MARK-3^{MD}

BOITIER DE PROTECTION POUR CDI

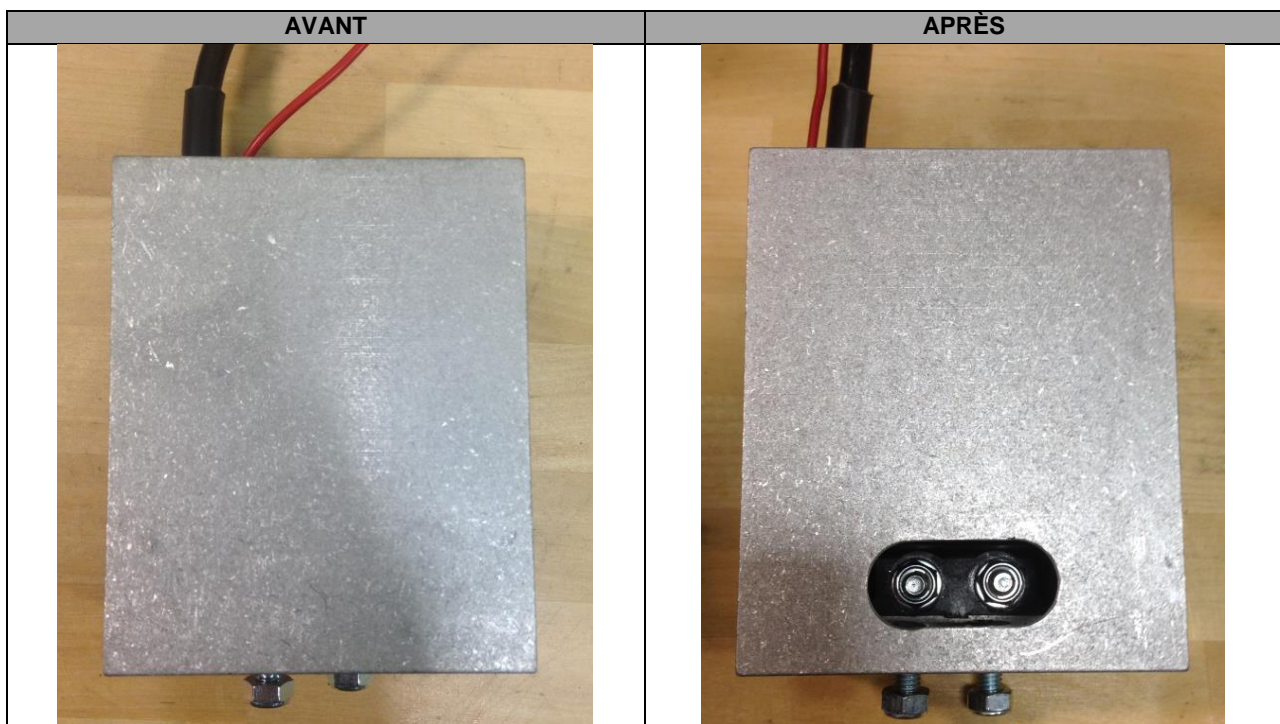
Un trou oblong a été rajouté au boîtier de protection du module *CDI* (système d'allumage par décharge capacitive) afin de faciliter l'accès aux écrous.

Une découpe sur le devant du boîtier de protection (bloc de montage) en aluminium a été ajoutée pour faciliter le montage et le démontage du module *CDI*. L'accès aux écrous est amélioré.

Les numéros d'article resteront identiques. Ce changement sera graduellement mis en œuvre à l'automne 2017.
